Opinia Nr 005931

z wyników przeprowadzonych oględzin - ekspertyzy urządzeń grzewczo-kominowych

w budynku przy ul. Kosteckiego nr 153/1 w Wącibrychu

Dotyczy:

SKŁAD ORIENTACYJNY

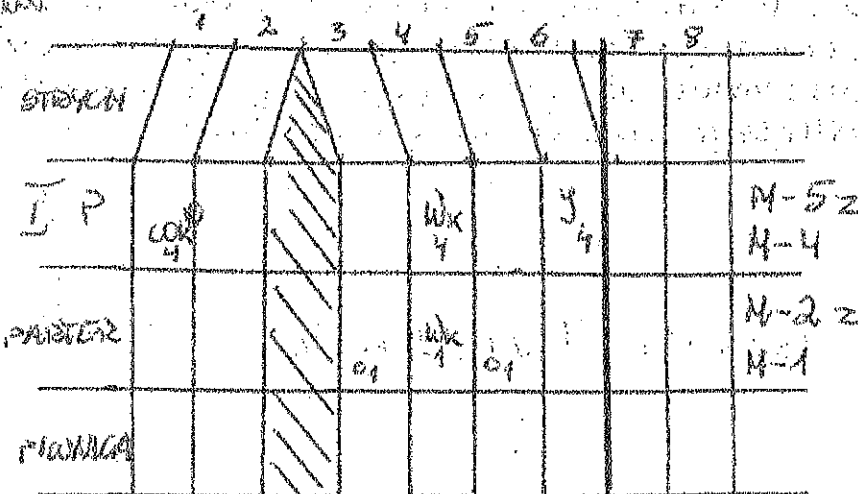
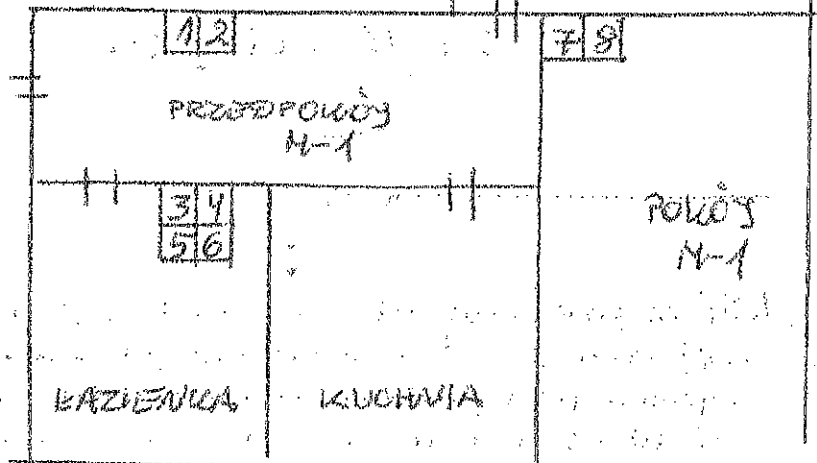
1. Tylko przewody nr 3 i 5 mogą być przeznaczane do podłączenia kotła gazowego CO z zamkniętą kolumną i wentylacji wyrzutowej łazienki. Przewód dla kotła CO zabezpieczyć wkładem spalnicowym, a zassą powietrza wykonać z boku budynku (wyloty powyższych przewodów prowadzić dalej, so, obok przewodu dymowego). Zaleca się przewód nr 3 wk przewód 5 - CO gar.
2. Wentylacja aspiracyjna kuchenki istniejąca w przewodzie nr 4.
3. Dla prawidłowego funkcjonowania urządzeń kominowych zapewnić napływ powietrza z zewnętrz poprzez urządzenie nawiewne alternatywne: zamiast kotła gazowego do przewodu nr 5 można podłączyć piec CO na paliwo stałe.

M-2, 5 (niezgodnie) mogą dotyczyć tylko przewodów nr. 1, 2.
